Modulo per la presentazione delle osservazioni per i piani/programmi/progetti sottoposti a procedimenti di valutazione ambientale di competenza statale

PROGETTO DEFINITIVO NUOVO COLLEGAMENTO FERROVIARIO STAZIONE DI BERGAMO –
"AEROPORTO ORIO AL SERIO" (Codice procedura 5609)

OGGETTO DELLE OSSERVAZIONI

Allegato 3 - Stralcio Tav. Planimetria acque meteoriche tav.1/6 (NM2701D26P7ID0002001A)

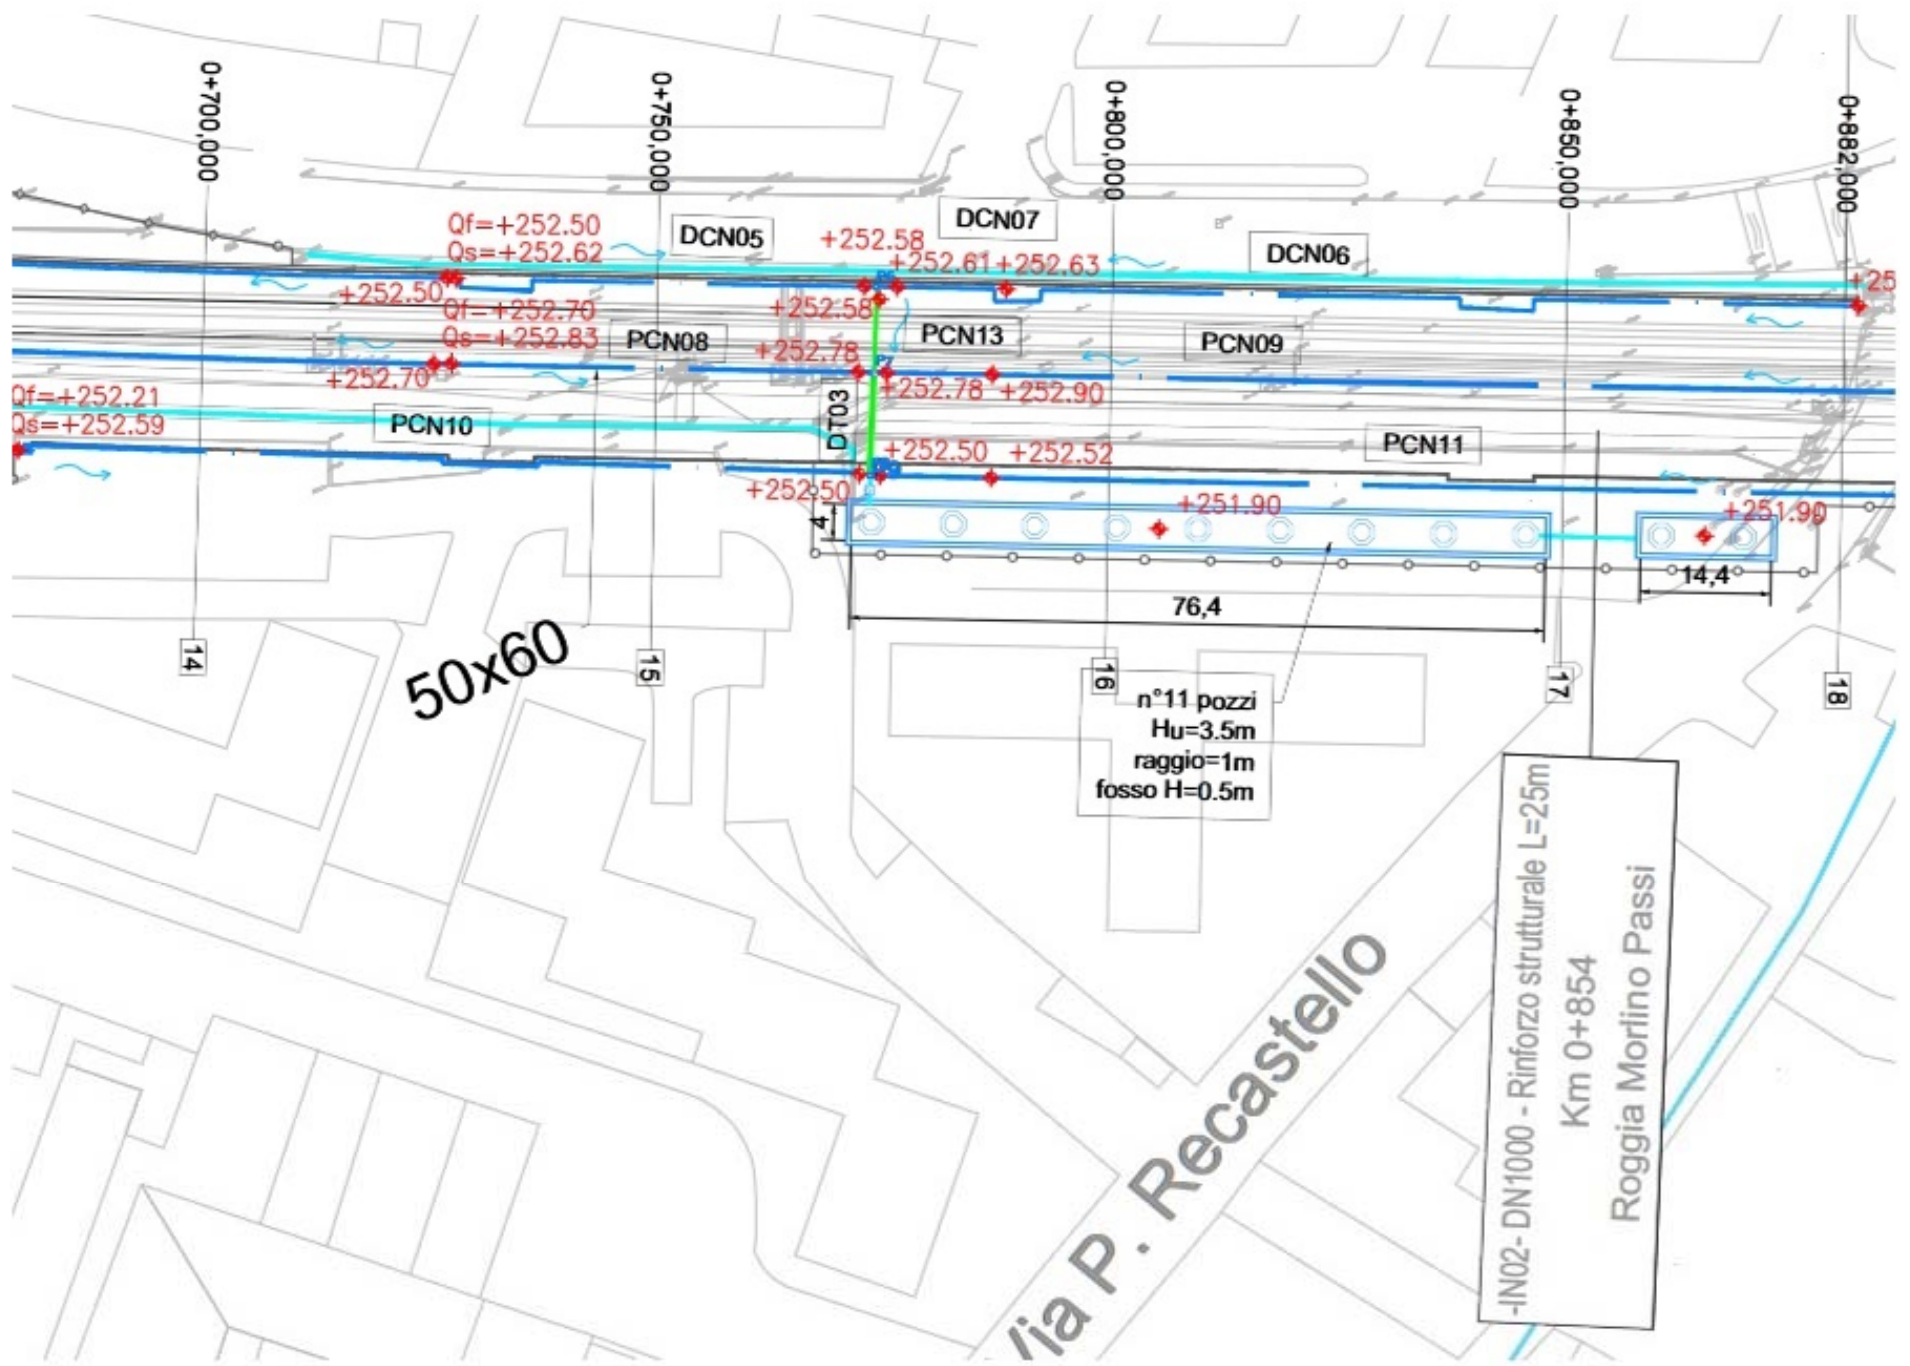
L'area oggetto di esproprio, nella quale si prevede la realizzazione di 11 pozzi perdenti per il drenaggio delle acque provenienti dalla piattaforma ferroviaria, interessa anche un'importante porzione di parcheggi interni a servizio del Condominio; attualmente la dotazione è di 21 posti auto (già insufficiente rispetto ai 36 appartamenti) disposti a pettine.

L'esproprio comporterebbe la riduzione di almeno il 50% della dotazione attuale.

Dai documenti progettuali non è dimostrata la necessità di ubicare proprio nell'area di pertinenza del "Condominio Felice" la rete di drenaggio delle acque meteoriche provenienti dalla piattaforma ferroviaria, visto che pare più idonea e senza rischi di danni l'area in prossimità delle sezioni n. 20 e 21, in coincidenza di una linea ferroviaria non più utilizzata (ex officina FERVET), oppure a sud, nell'adiacente campo agricolo.

Si **richiede**, pertanto, sia mantenuta intatta, e non oggetto di intervento, l'area verde e parcheggio di proprietà del Condominio Felice di via Recastello per la quale è previsto l'esproprio e la collocazione di 11 pozzi perdenti.

ALLEGATO n.5 – STRALCIO ORTOFOTO

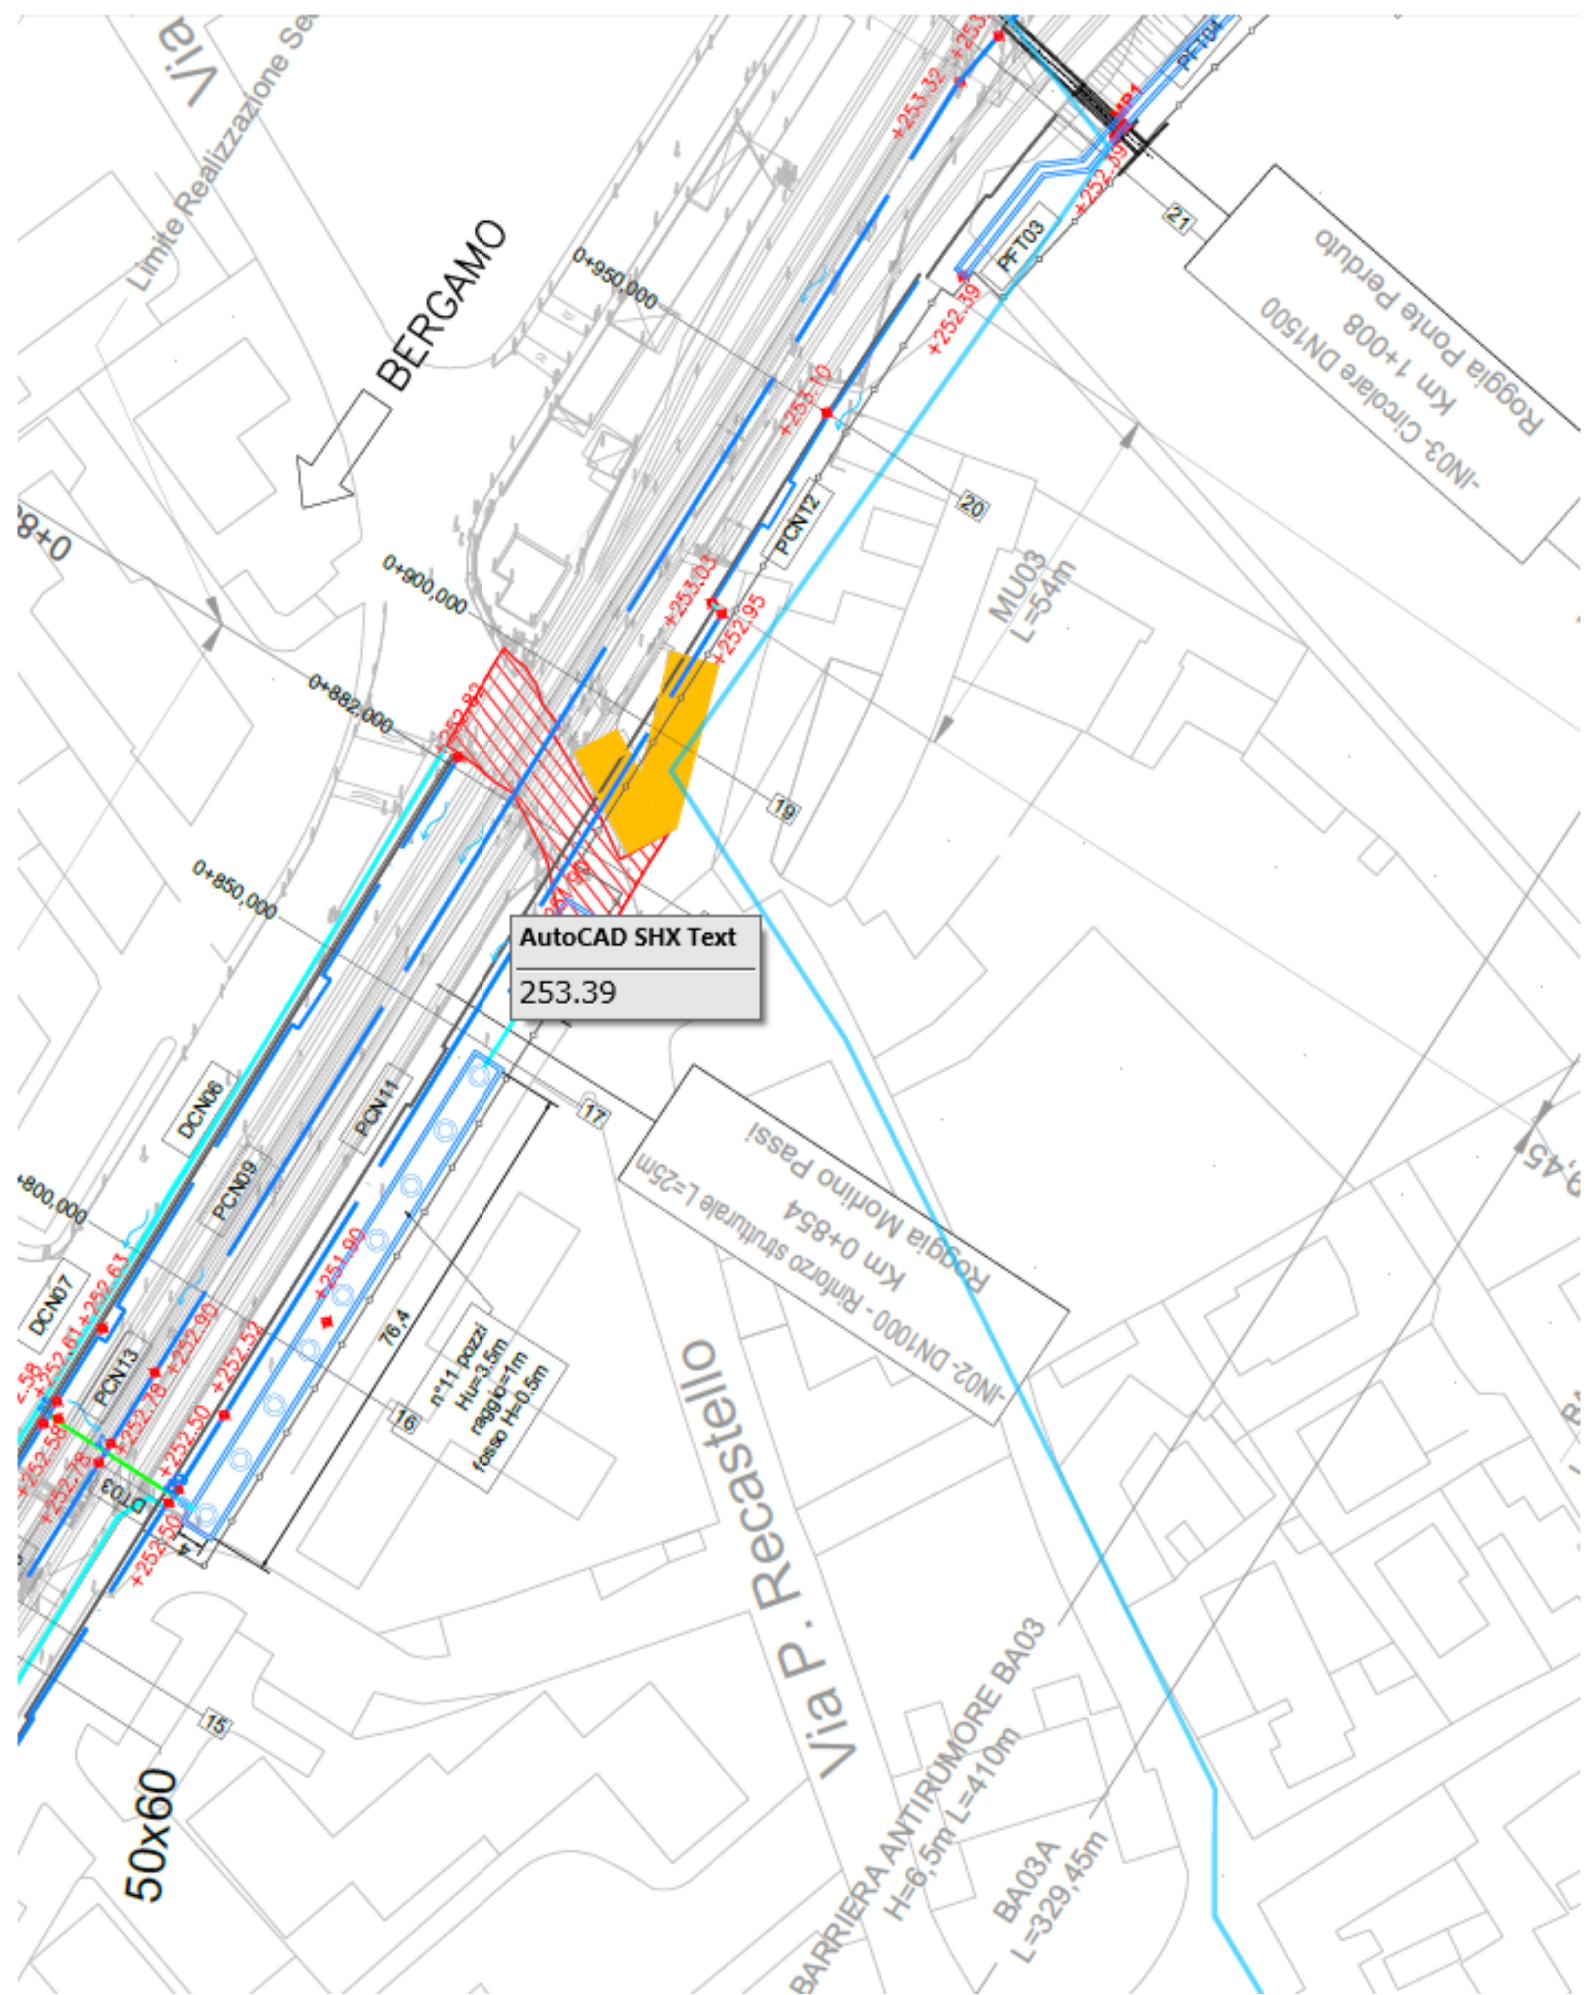
Un'alternativa, molto meno invasiva, su area comunale, è rappresentata dalla superficie in prossimità dell'attuale passerella, a nord-ovest della stessa.
